Европейская экономическая комиссия**Комитет по внутреннему транспорту****Глобальный форум по безопасности
дорожного движения****Группа экспертов по дорожным знакам и сигналам****Шестнадцатая сессия**

Программа работы: анализ национального законодательства**Рассмотрение рекомендаций по знакам А–F****Предложение по поправкам к приложениям 1 и 3
к Конвенции о дорожных знаках и сигналах 1968 года****Представлено секретариатом**

ПРИОРИТЕТ ПО ОТНОШЕНИЮ К ВСТРЕЧНОМУ ТРАНСПОРТУ

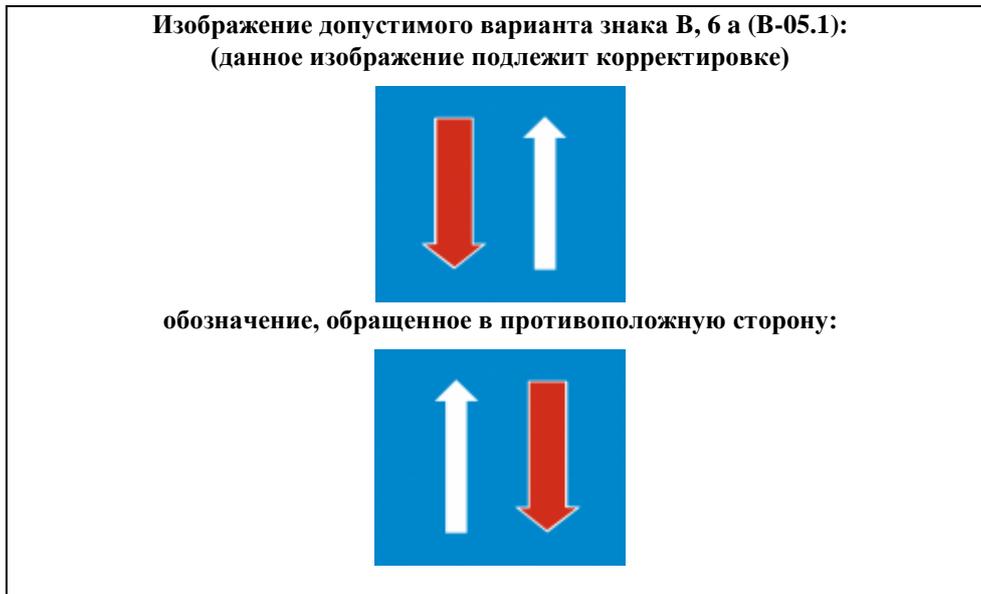
а) ~~Для того чтобы предупредить водителей о том, что на узком участке дороги они пользуются приоритетом по отношению к встречному транспорту, используется знак В, 6.~~

КОНЕЦ ЗАПРЕЩЕНИЯ ОБГОНА ГРУЗОВЫМ ТРАНСПОРТНЫМ СРЕДСТВАМ

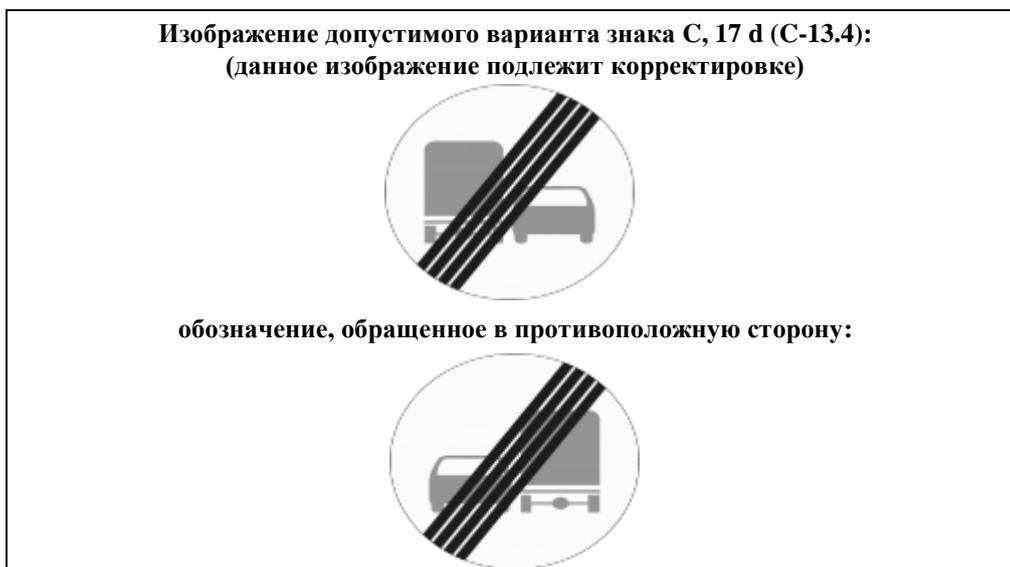
Знак С, 17 d (С-13.4) указывает на прекращение действия запрещения обгона, предусмотренного знаком С, 13 ба (С-13.3). В случае левостороннего движения обозначение на этом знаке должно быть обращено в противоположную сторону.

ОДНОСТОРОННЕЕ ДВИЖЕНИЕ

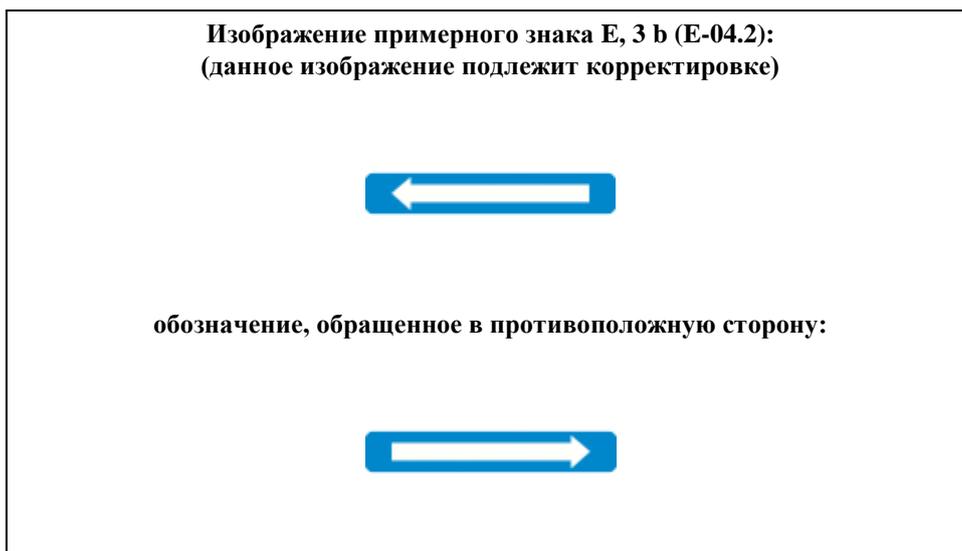
i) Знак E, 3^a, установленный более или менее перпендикулярно оси проезжей части дороги; щиток знака должен быть квадратным.

ii) Знак E, 3^a, установленный почти параллельно оси проезжей части дороги; щиток знака представляет собой удлиненный прямоугольник, длинная сторона которого расположена горизонтально. На стрелке знака E, 3^b могут быть нанесены на национальном языке или на одном из национальных языков государства слова «Одностороннее движение»⁴⁸.

Знак E, 3 a (E-04.1) указывает пользователям дороги на проезжую часть с односторонним движением. Этот знак устанавливается почти перпендикулярно оси проезжей части дороги. Он должен быть квадратным с синим фоном и белым обозначением.

ПРЕДВАРИТЕЛЬНОЕ УКАЗАНИЕ НАПРАВЛЕНИЯ НА СХЕМЕ ПЕРЕКРЕСТКА С КРУГОВЫМ ДВИЖЕНИЕМ

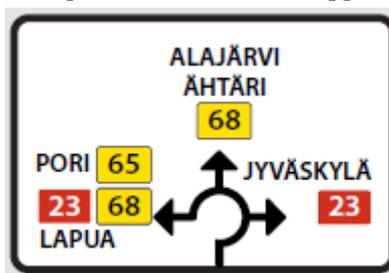
Знак G, 2 b (G-02.2) предварительно указывает направления к населенным пунктам. Этот знак служит примером предварительного указателя направлений на схеме перекрестка с круговым движением. В случае левостороннего движения обозначение перекрестка с круговым движением должно быть обращено в противоположную сторону.

Изображение допустимого варианта примерного знака G, 2 b (G-02.2):
(данное изображение подлежит корректировке)

обозначение, обращенное в противоположную сторону:
(знак подлежит разработке)

ПРЕДВАРИТЕЛЬНОЕ УКАЗАНИЕ НАПРАВЛЕНИЯ НА СХЕМЕ ПОЛОС ДВИЖЕНИЯ

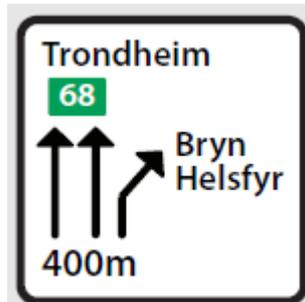
Знак G, 2 c (G-02.3) предварительно указывает направления к населенным пунктам. Этот знак служит примером предварительного указателя направлений на схеме полос движения.

Изображение допустимого варианта примерного знака G, 2 c (G-02.3):
(данное изображение подлежит корректировке)

УКАЗАТЕЛЬ ДВУХ НАПРАВЛЕНИЙ

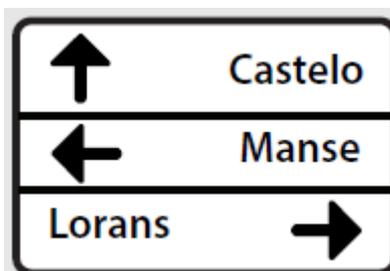
Знак G, 6 a (G-06.1) указывает два различных направления к населенным пунктам. Этот знак служит примером указателя направлений, указывающего направления стрелками.

Изображение допустимого варианта примерного знака G, 6 a (G-06.1):
(данное изображение подлежит корректировке)
